## **Hydraulischer Bereich 16 Stadtteil Rath/Derendorf**

### **Prüfgutachten zum**

### **Bericht über Nachuntersuchungen der Reducta GmbH (2018) und weitergehender Untersuchungen am CKW-Schaden auf dem**

### **Grundstück Am Gatherhof 41**

Abbildung 5-2: Gegenüberstellung der Sondierpunkte der Reducta (pink) und Lage der Sondierpunkte gemäß Vermessungskordinaten (gelb)

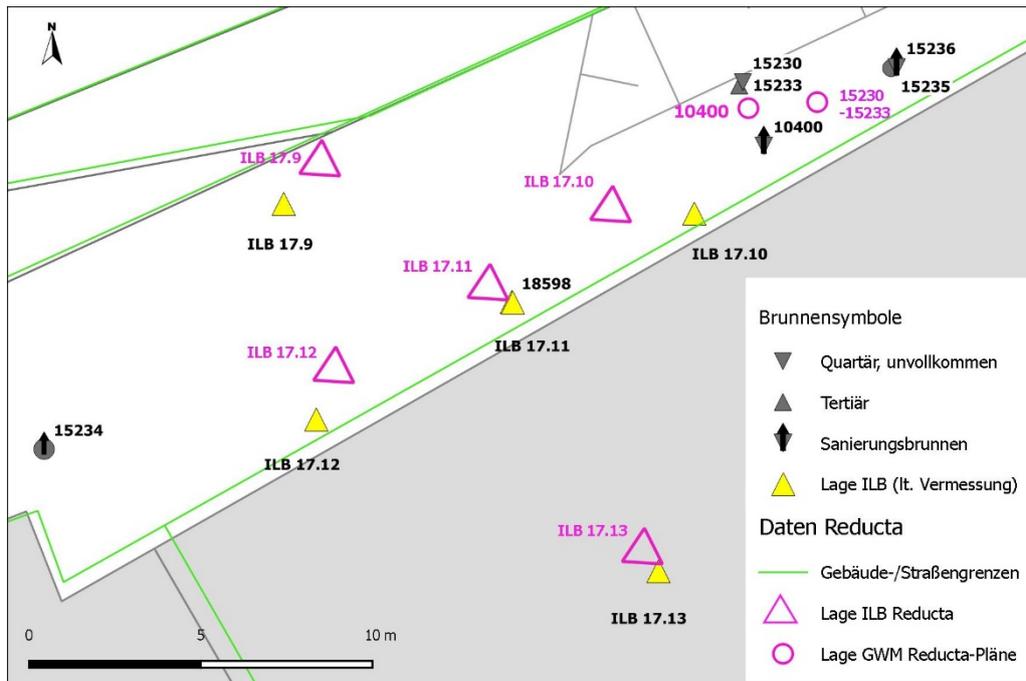
Aus der Abbildung 5-2 ist ersichtlich, dass die Gebäude und Straßengrenzen aus der DWG-Datei einigermaßen gut mit den Grundlagendaten des UAD übereinstimmen. Es gibt einen leichten Versatz nach Nordosten, der jedoch aus der Umwandlung aus der DWG-Datei und der Projektion in ein GIS-System stammen könnte. Dahingegen weisen sowohl die ILB als auch die Grundwassermessstellen und Sanierungsbrunnen aus der DWG-Datei der Reducta zu den Vermessungsdaten (Datenbank UAD und Anlage 3) einen deutlichen Versatz auf. Der Versatz verläuft außerdem nicht einheitlich in eine Richtung sondern variiert. Für die oben aufgeführten Beprobungspunkte gelten für die weiteren Betrachtungen in diesem Bericht die Vermessungsdaten des Vermessers.

Für die MIP-Sondierungen aus dem Jahr 2016 liegt keine Einmessung vor. Die Punkte wurden anhand der Lage in Relation zu den Gebäudeplänen in die Darstellungen übernommen.

Abbildung 6-2: Stratigraphie MIP 16.10 und MIP 16.14 (aus: /2/)

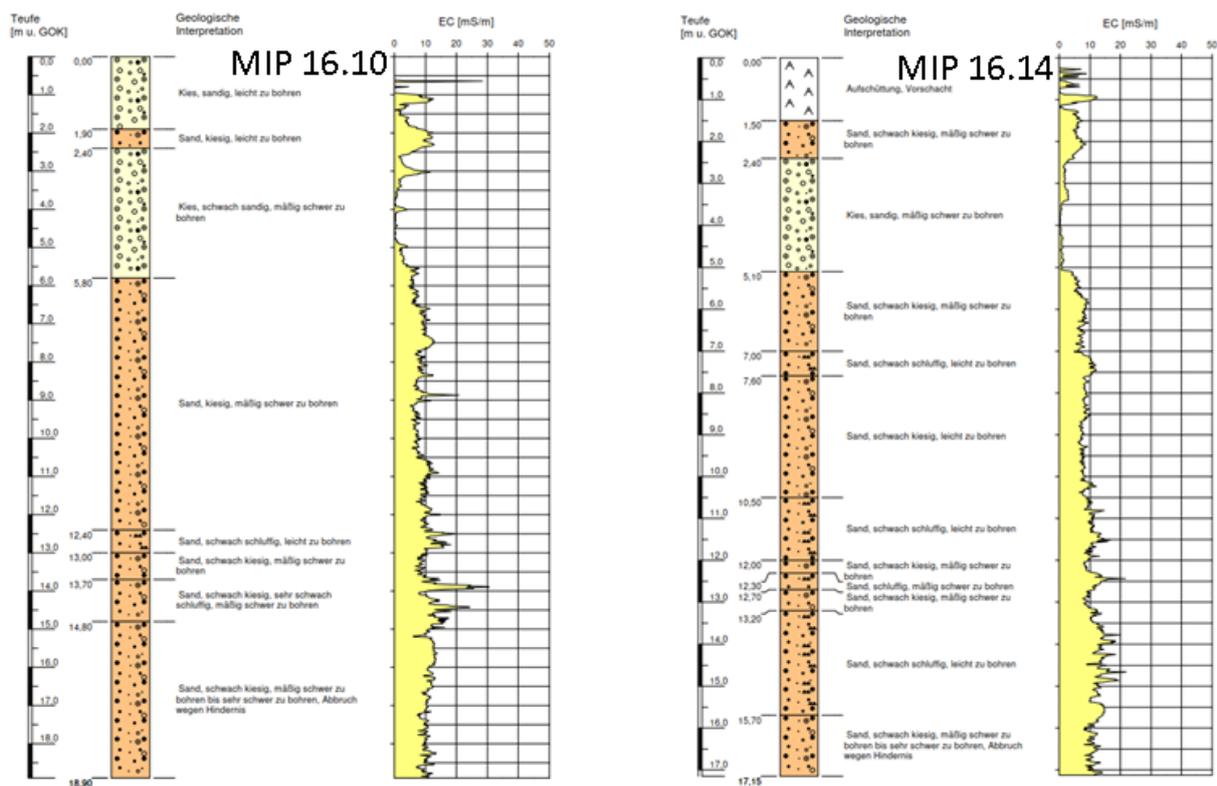
Die Prüfung erbrachte, dass im Jahr 2016 die MIP 16.10 und MIP 16.14 das Tertiär nicht erreichten. In der Kampagne im Jahr 2017 erreichte die Linerbohrung ILB17.9 das Tertiär nicht. Die entsprechenden Säulenprofile zeigen nachfolgend Abbildung 6-2 und Abbildung 6-3.

Abbildung 6-3: Stratigraphie ILB 17.9 und ILB 17.12 (aus: /1/, ILB 17.12 modifiziert)

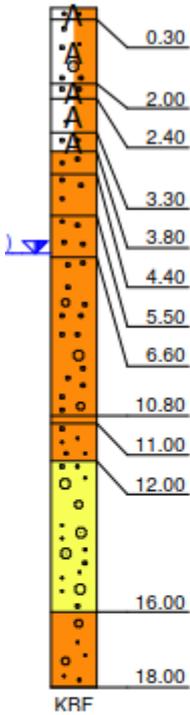
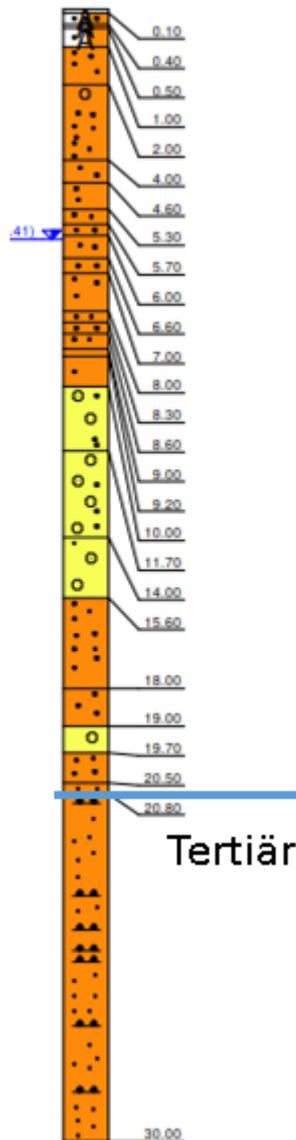
- An der Sondierung ILB 17.9 wurde der Abbruch der Bohrung in 18,0 m u.GOK mit einem starken Wasserandrang bzw. Auftrieb zu einem starken Einspülen von Sand in das Bohrloch erklärt. In diesem Zusammenhang wurde im Rahmen der Feldbegleitung durch die BFM vor Ort festgestellt, dass ein Spülen des Bohrlochs vorgenommen wurde. Dies halten wir bei der Erkundung von Altlasten für nicht sachgerecht.

In der Kampagne 2017 wurde im Bereich der MIP 16.14 die Linerbohrung ILB17.12 niedergebracht. Die ILB 17.12 wurde bis 30 m u. GOK abgeteuft (siehe Abbildung 6-3), womit das Tertiär aufgeschlossen wurde. Die Untersuchungen der Bodenproben aus ILB 17.12 auf CKW im Feststoff und im Eluat zeigten nur wenige Nachweise für CKW in entnommen Bodenproben. Proben mit CKW-Nachweis blieben auf die
